**AVIS RELATIF À LA PROTECTION
CONTRE LES EVENTUELS EFFETS NOCIFS ET NUISANCES
PROVOQUÉS PAR LES RAYONNEMENTS NON IONISANTS
GÉNÉRÉS PAR DES ANTENNES ÉMETTRICES STATIONNAIRES**

Commune : NEUFCHATEAU - Exploitant : ORANGE

Rapport n° 1127 / 2025

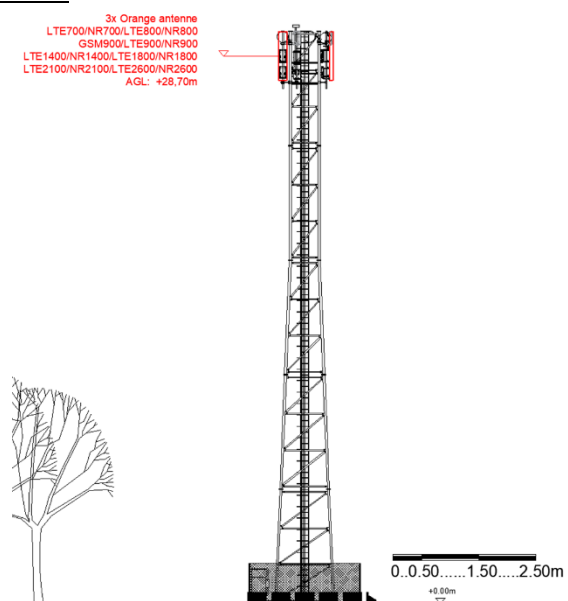
La description présentée ci-dessous a été établie à partir d'éléments (photographies, plans des antennes et de leur support ainsi qu'un ou plusieurs plans de la zone autour de l'installation) extraits du dossier technique de l'exploitant à la date du **16 mars 2025** qui doit représenter fidèlement la situation réelle à cette date. Elle fournit un aperçu de la situation géographique et des lieux alentour. Les plans en projection verticale de la figure 1 indiquent la localisation des lieux de séjour (LS) situés dans un certain rayon autour des antennes référencées dans le paragraphe 2.
